Feststellungsentwurf

Unterlage: 10.2.1 a
PKM: TMS_4_VA_GE_01-LP_1021_-

Straßenbahnverlängerung
Minervestraße

Lageplan Grunderwerb
Blatt 1

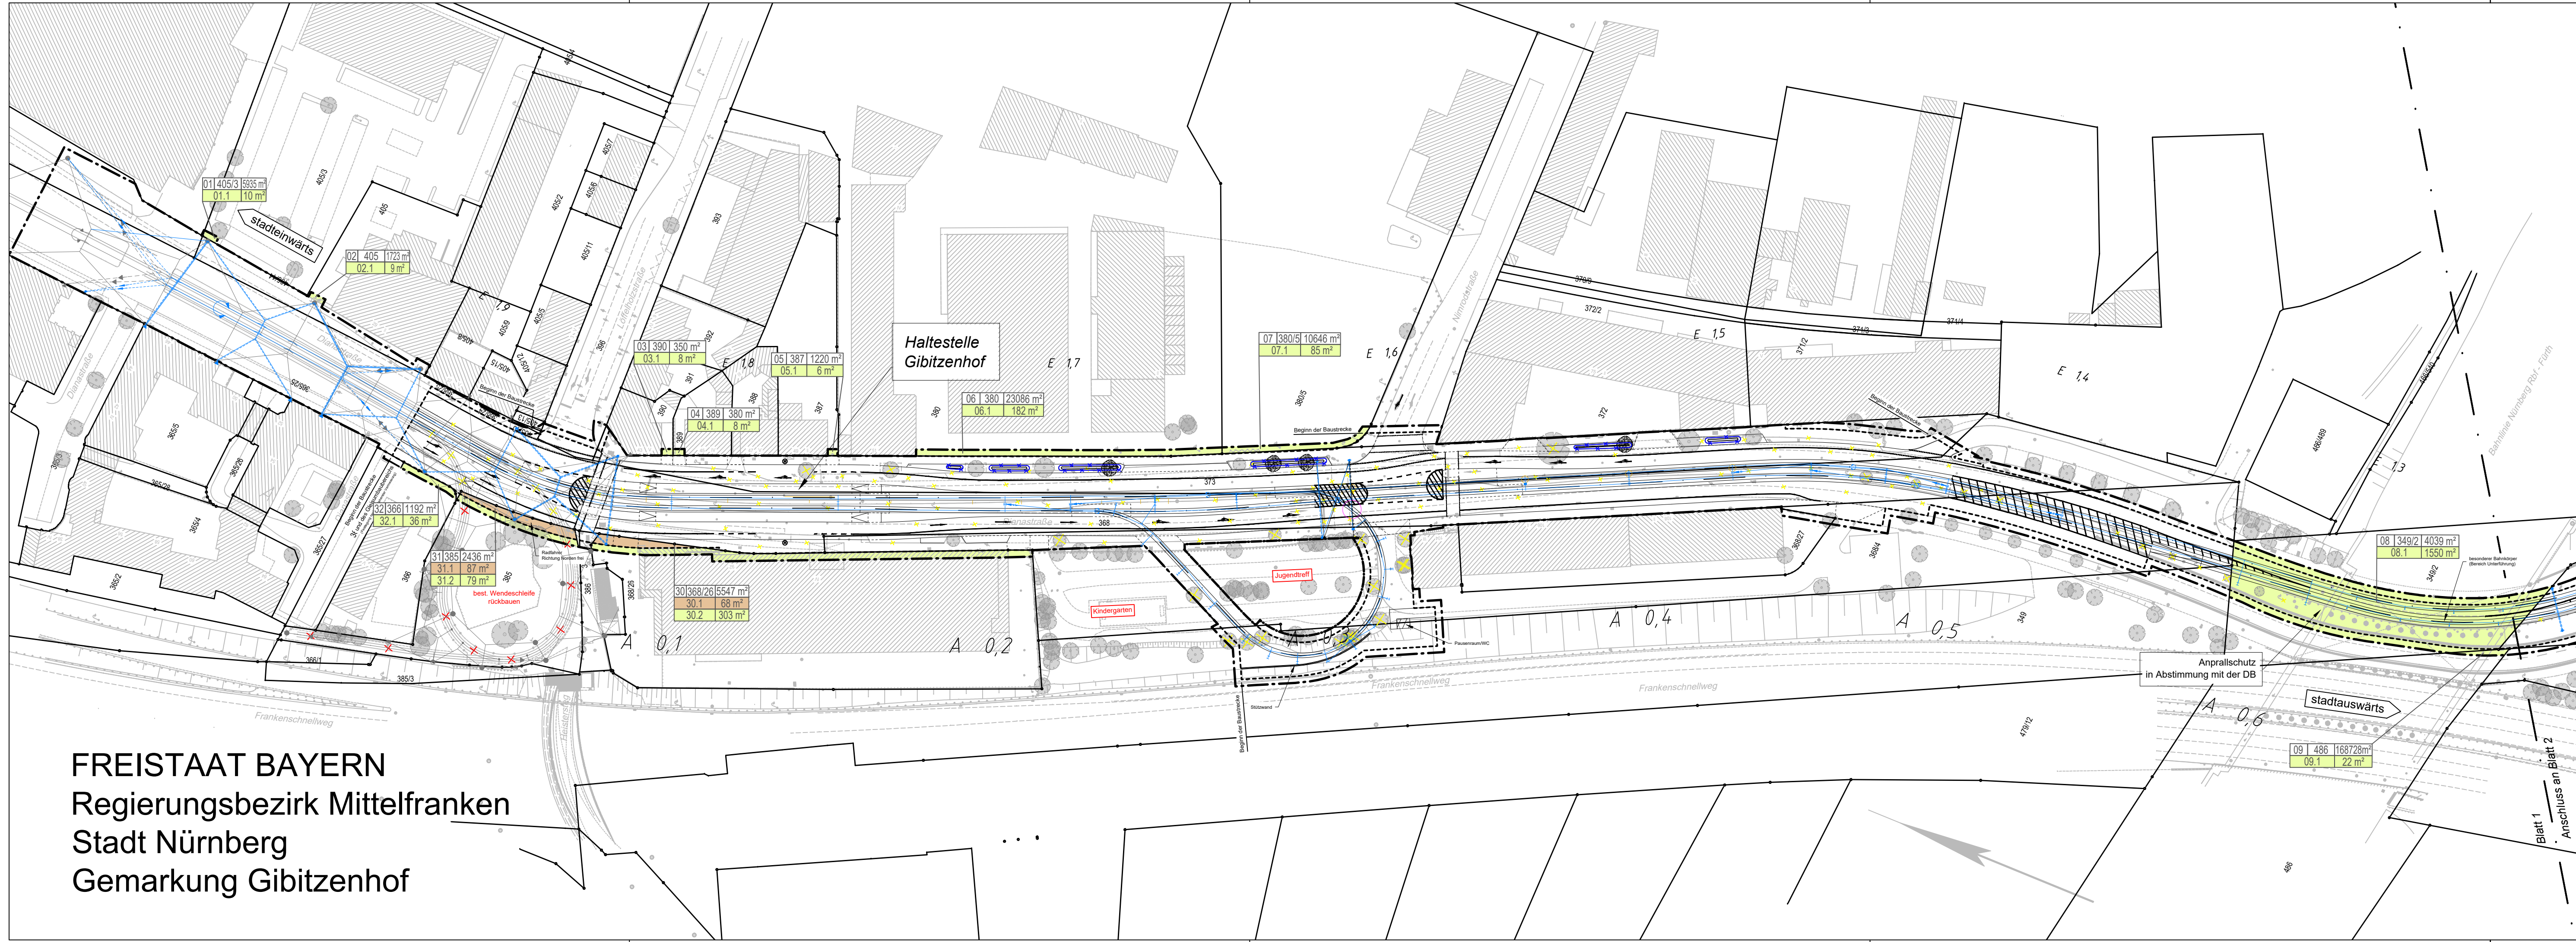
ART DER ÄNDERUNG
Sickermulde ersetzt durch Flächenversickerung
